Figure 2. Modification de la carte 5 du projet de parc national des dunes-de-Tadoussac pour illustrer la suggestion de création d'une zone tampon adjacente au parc identifié en mauve.

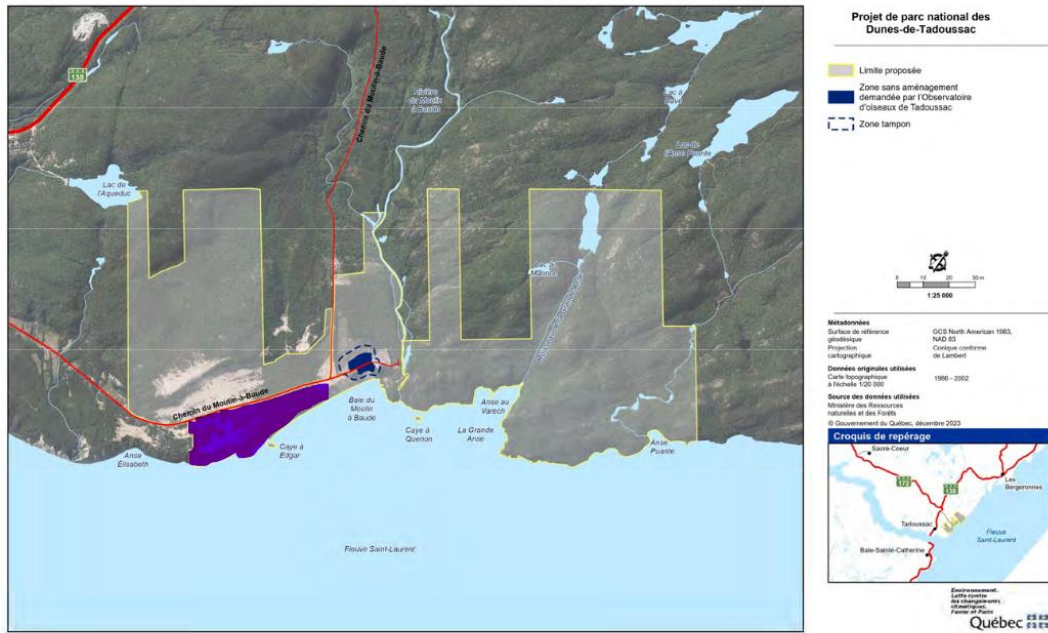
Bien entendu, suite à la suggestion de création d'une zone tampon comme illustré dans la Figure 2 une révision de l'utilisation du territoire proposé dans le projet devrait être faite. Le secteur identifié pour l'activité de van life dans le projet actuel est en plein milieu de la zone tampon proposé. Ce secteur est utilisé pour plusieurs activités, dont la marche. Ce lieu permet à tous qui ont l'occasion, la possibilité de découvrir le territoire à sa façon et entretenir ou développer un contact avec la nature. Au cœur de ce secteur se trouve le chemin des orchidées. À la fin du printemps, des centaines de sabots de vierge fleurissent autour de ce sentier. L'utilisation proposée avec l'installation d'un secteur van life et d'un chemin d'accès pour un camping de cette ampleur ne serait pas compatible avec la conservation du chemin des orchidées pour les générations futures. Le van life est une activité existante dans cette portion des dunes, et selon moi est l'activité la moins compatible dans ce secteur. En ce moment, le van life entraîne l'accumulation des déchets et une collection des toilettes à ciel ouvert, qui ne sera pas résolue par l'installation des toilettes sèches. D'autres secteurs pourraient facilement être envisagés pour le développement d'un secteur van life (voir suggestion Figure 3) avec une limitation

journalière prédéterminée à 10-15 emplacements maximum. D'ailleurs, je n'ai trouvé aucune mention au nombre maximale de campeurs en mode van life dans le document du projet.

Figure 4. Modification de la carte 5 du projet de parc national des dunes-de-Tadoussac pour illustrer la proposition de modification pour le secteur de camping, adjacent au secteur destiné à l'OOT.

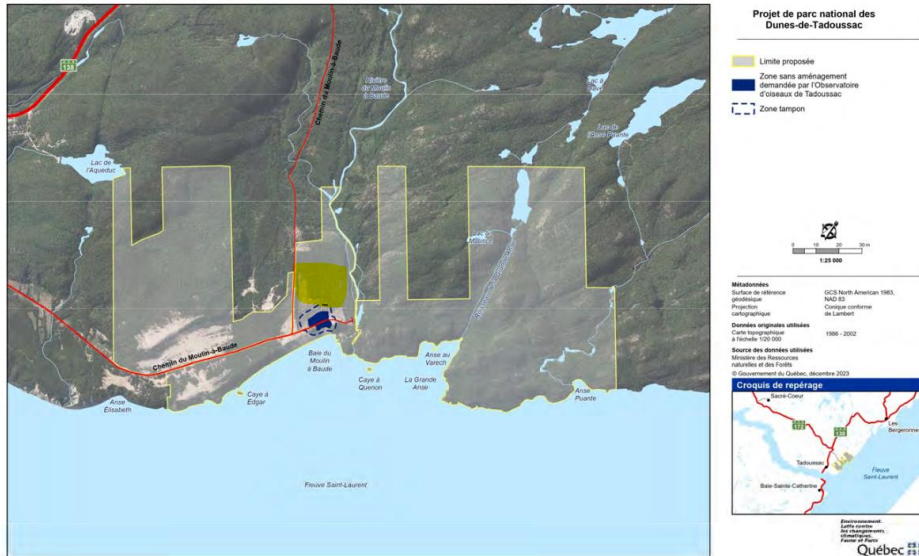
Je comprends et supporte la création d'une zone permettant la poursuite du suivi des oiseaux réalisé par l'Observatoire d'Oiseaux de Tadoussac (OOT), cependant la portion adjacente à la zone tampon de l'OOT identifié dans la carte 5 du projet ( voir Figure 4) serait, selon moi, la zone idéale pour le développement d'un camping comme celui

proposé dans le projet, si jamais cette offre de service est retenue. Cette modification permettrait:

- L'utilisation d'un secteur déjà anthropisé (plantation d'arbres);
- D'éloigner le camping de la carrière;
- De garder préservé le secteur identifié pour la zone camping dans le projet actuel qui inclut une forêt de pins à valoriser (possibilité d'ajout aux sentiers proposés);
- De mettre en valeur les activités de l'OOT - des campeurs sensibilisés à l'importance de la conservation des oiseaux.
